Nota van Inspraakreacties
Stedenbouwkundig Programma van Eisen BORgronden,
Naarden

Gemeente Gooise Meren

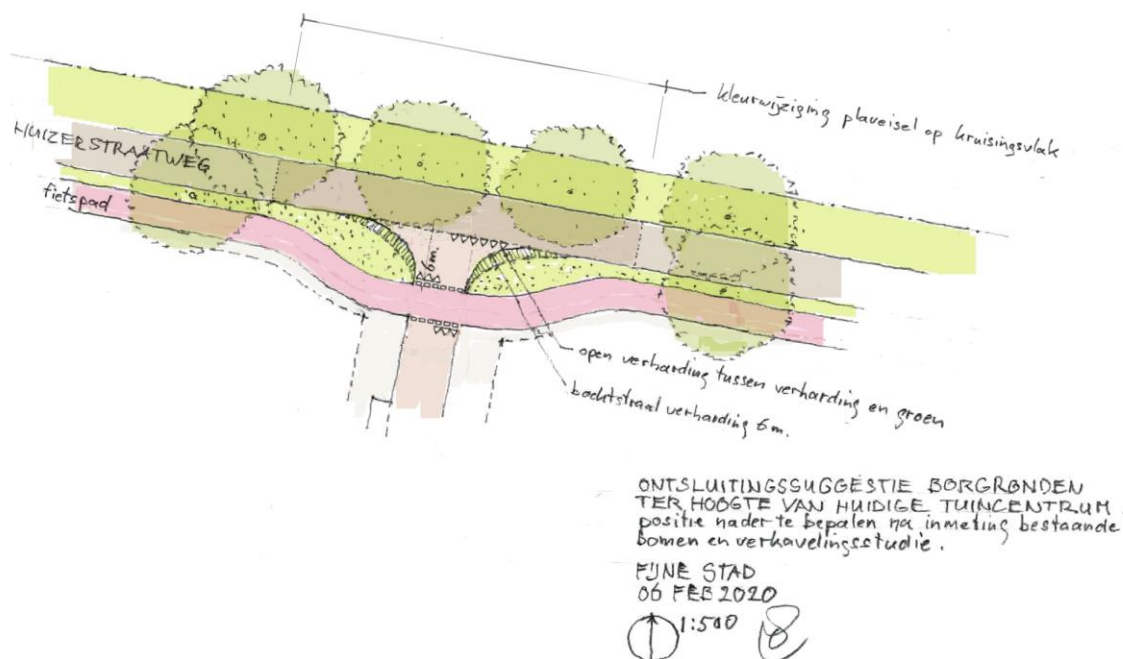
Meerdere indieners geven aan dat er onvoldoende ruimte is om een veilige ontsluiting te realiseren bij zowel de Huizerstraatweg als de Oud Blaricummerweg.

Naar aanleiding van de verkregen inspraakreacties zijn schetsen gemaakt van de mogelijke locaties van ontsluitingen. Deze schetsen visualiseren op welke wijze een veilige ontsluiting met de Oud Blaricummerweg en Huizerstraatweg gemaakt zouden kunnen worden.

In het SPvE wordt gesproken over twee aansluitingen via de Huizerstraatweg. Gemeente Gooise Meren heeft een voorkeur voor één aansluiting, in verband met zicht en veiligheid op de Huizerstraatweg. In de uitwerking van het Stedenbouwkundig ontwerp wordt de definitieve keuze gemaakt. De tweede aansluiting wordt uitsluitend gerealiseerd indien de noodzaak wordt aangetoond en deze aansluiting op een goede en (verkeers)veilige manier kan worden gerealiseerd.

De aansluiting bij de Oud Blaricummerweg is in bovenstaande schets uitgewerkt. Deze schets toont aan dat een ontsluiting fysiek past. De aansluiting op het bestaande verkeersnetwerk wordt nader uitgewerkt in het Stedenbouwkundig ontwerp en in het inrichtingsplan openbare ruimte.
